## Brief aan bewoners

## **Verlag inloopavond Nieuw Vidi Reo woensdag 8 november 2023**

Het plan betreft het realiseren van een nieuw gemeenschapshuis op het Bovenste-Hoornwerk te Ravenstein.

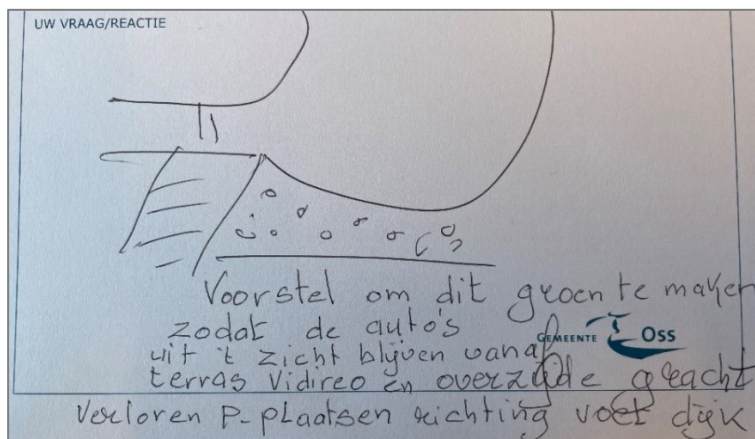
4. Blijft de groene strook langs het water ook in de winter groen?

5. Voorstel om dit groen te maken zodat de auto's uit het zicht blijven vanaf terras Vidi Reo en overzijde gracht. Verloren parkeerplaatsen richting voet van de dijk.

*Het is juist de bedoeling dat het verwilderde groen verwijderd wordt zodat er een doorkijk ontstaat naar het Bovenste-Hoornwerk. Zoals dat op andere plekken in Ravenstein ook van toepassing is. De zijkant van het nieuwe gemeenschapshuis vanuit de Doolhof is een groene natuurlijke gevel/ dak, waardoor je niet naar een gebouw kijkt.*

*We nemen dit voorstel mee bij de verdere uitwerking, waarbij o.a. wordt gekeken naar voldoende draagvlak, de inpasbaarheid binnen het plan én of het financieel haalbaar is.*

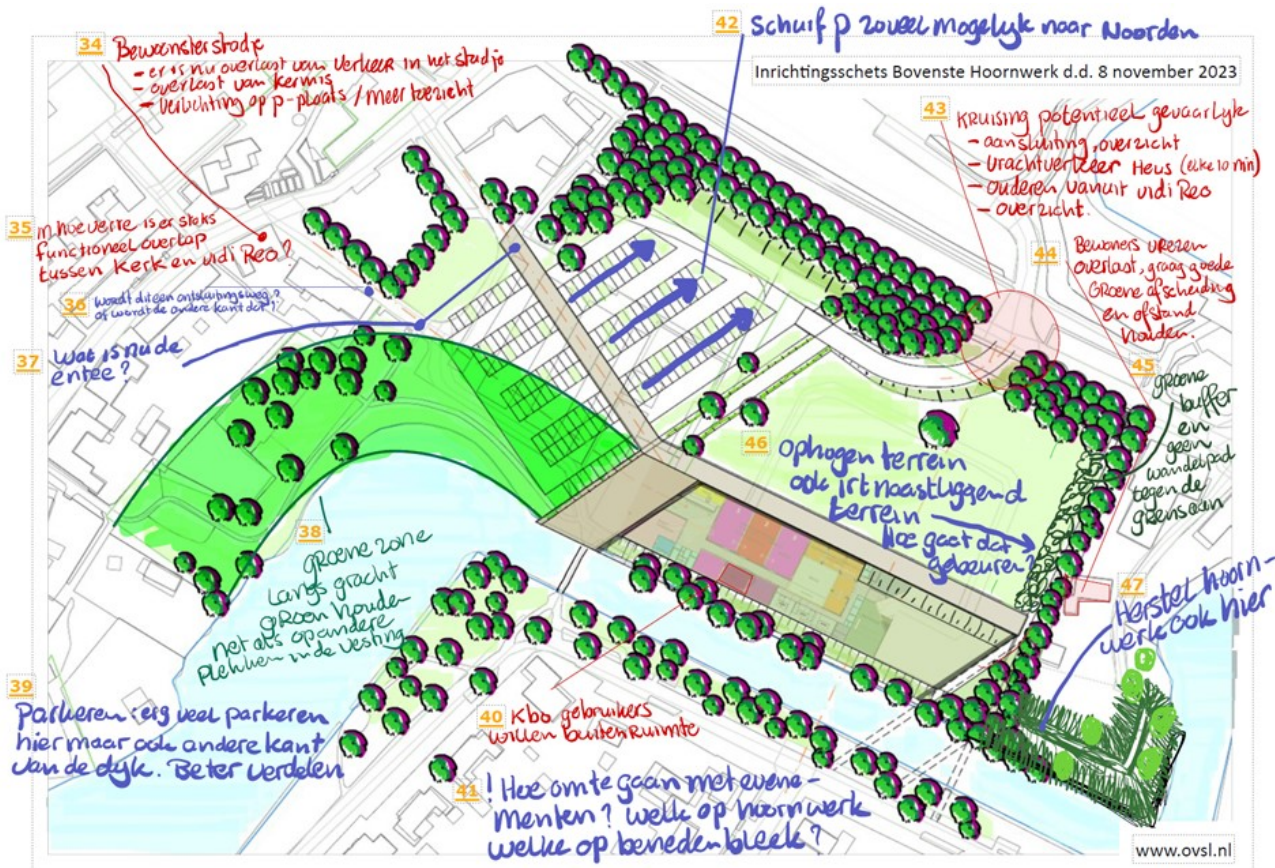
32. Een goede afrit van de dijk, vóór de start van de bouwwerkzaamheden. (dit i.v.m. mogelijke overlast met name in de Walstraat en Bleek)

33. Voorkom geparkeerde auto's voor het terras van Vidi Reo.

*Zie antwoord op vraag 6.*

Het is niet de bedoeling dat er voor het nieuwe Vidi Reo geparkeerd gaat worden. Er zal een apart parkeerterrein komen/ uitgebreid worden voor onder andere parkeren voor Vidi Reo. Zie ook de antwoorden op de vragen 8 en 10.
